Bescheid

über die Änderung und Ergänzung der
allgemeinen bauaufsichtlichen Zulassung
vom 18. Mai 2015

Z-33.43-281

Wärmedämm-Verbundsysteme mit angedübeltem und angeklebtem Wärmedämmstoff

Anlage 10

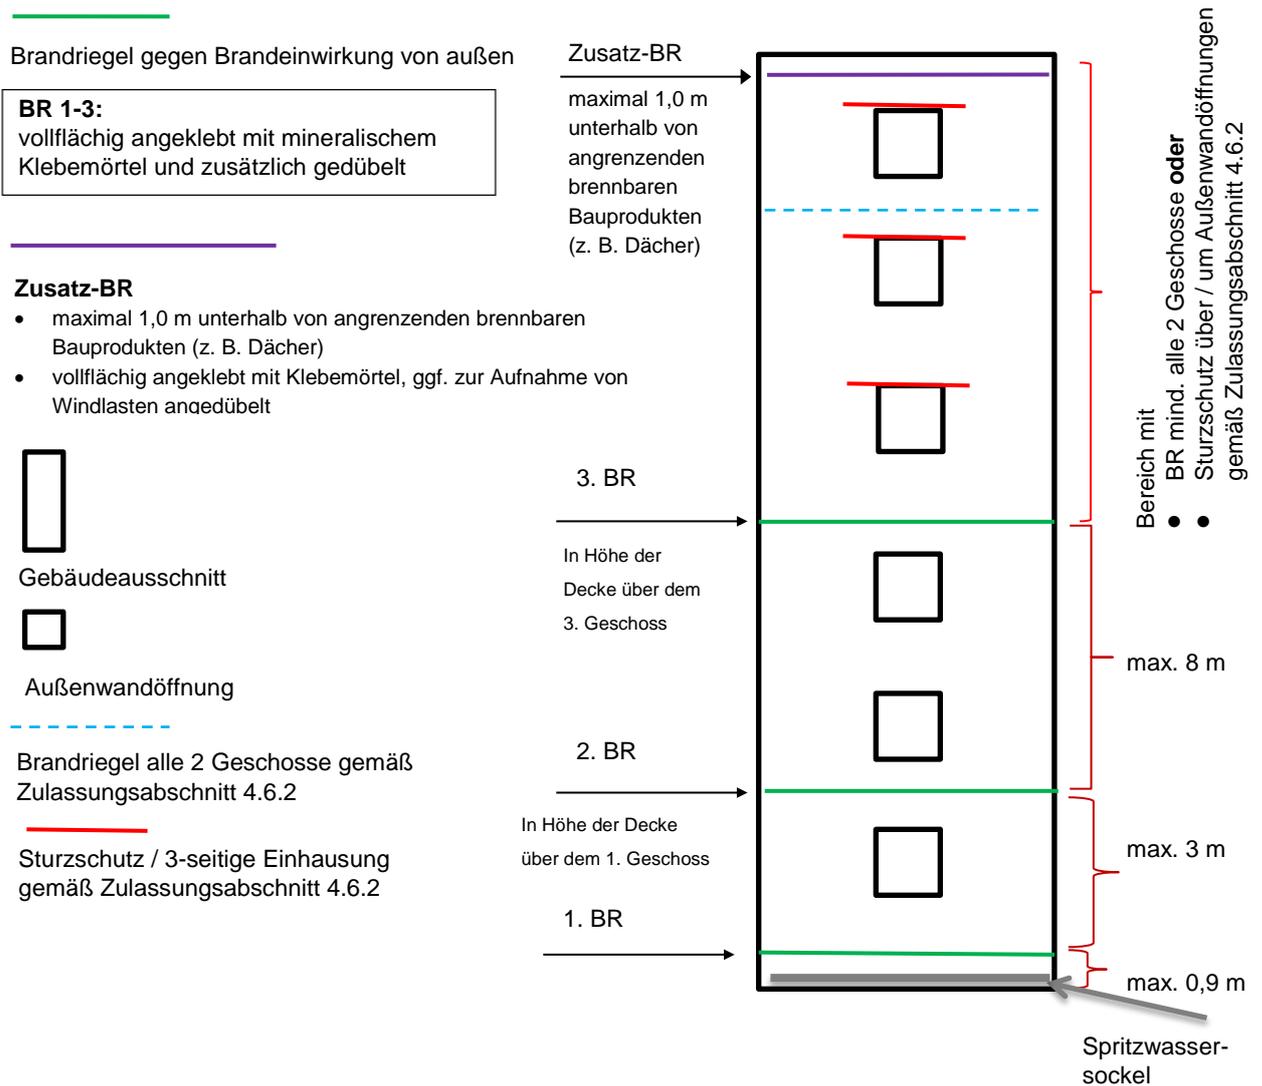
4.11.1 Für schwerentflammbare WDVS mit bis zu 300 mm dicken EPS-Platten müssen zusätzlich zu den in Abschnitt 4.6.2 enthaltenen Bestimmungen folgende konstruktiven Maßnahmen gegen eine Brandeinwirkung von außen ausgeführt werden: (siehe Anlage 10)

1. ein Brandriegel an der Unterkante des WDVS bzw. maximal 90 cm über Geländeoberkante oder genutzten angrenzenden horizontalen Gebäudeteilen (z. B. Parkdächer u. a.)

2. ein Brandriegel in Höhe der Decke des 1. Geschosses über Geländeoberkante oder angrenzenden horizontalen Gebäudeteilen nach Nr. 1, jedoch zu dem darunter angeordneten Brandriegel mit einem Achsabstand von nicht mehr als 3 m. Bei größeren Abständen sind zusätzliche Brandriegel einzubauen.

3. ein Brandriegel in Höhe der Decke des 3. Geschosses über Geländeoberkante oder angrenzender horizontaler Gebäudeteile nach Nr. 1, jedoch zu dem darunter angeordneten Brandriegel mit einem Achsabstand von nicht mehr als 8 m. Bei größeren Abständen sind zusätzliche Brandriegel einzubauen.

4. weitere Brandriegel an Übergängen der Außenwand zu horizontalen Flächen (z. B. Durchgänge, -fahrten, Arkaden), soweit diese in dem durch einen Brand von außen beanspruchten Bereich des 1. bis 3. Geschosses liegen.

Die Brandriegel müssen folgende Anforderungen erfüllen:

- Höhe ≥ 200 mm
- nichtbrennbare Mineralwolle-Lamellenstreifen, Baustoffklasse A1 oder A2 nach DIN 4102-1 bzw. Klasse A1 oder A2 - s1,d0 nach DIN EN 13501-1, nicht glimmend, aus Steinfasern mit einem Schmelzpunkt von mindestens 1000 °C geprüft nach DIN 4102-17, mit einer Rohdichte zwischen 60 und 100 kg/m³

- mit mineralischem Klebemörtel (Bindemittel: Kalk und/oder Zement) vollflächig angeklebt und
- zusätzlich mit WDVS-Dübeln angedübelt (entweder durch den bewehrten Unterputz hindurch, oberflächenbündig unter dem bewehrten Unterputz oder im Mineralwolle-Lamellendämmstoff versenkt)

- Verdübelung mit zugelassenen WDVS-Dübeln bestehend aus Dübelteller und Hülse aus Kunststoff sowie Spreizelement aus Stahl, Durchmesser des Dübeltellers ≥ 60 mm, Rand- und Zwischenabstände der Dübel: mindestens 10 cm nach oben und unten, maximal 15 cm zu den seitlichen Rändern eines Brandriegel-Streifenelements sowie maximal 45 cm zum benachbarten Dübel

Weiterhin ist ein Brandriegel (wie vorstehend beschrieben) maximal 1,0 m unterhalb von angrenzenden brennbaren Bauprodukten (z. B. am oberen Abschluss des WDVS unterhalb eines Daches) in der Dämmebene des WDVS anzuordnen. Dieser Brandriegel ist mit einem Klebemörtel vollflächig anzukleben; eine zusätzliche Verdübelung mit zugelassenen WDVS-Dübeln ist jedoch nur auszuführen, wenn sie zur Aufnahme der Lasten aus Winddruck (Windsog) benötigt wird.
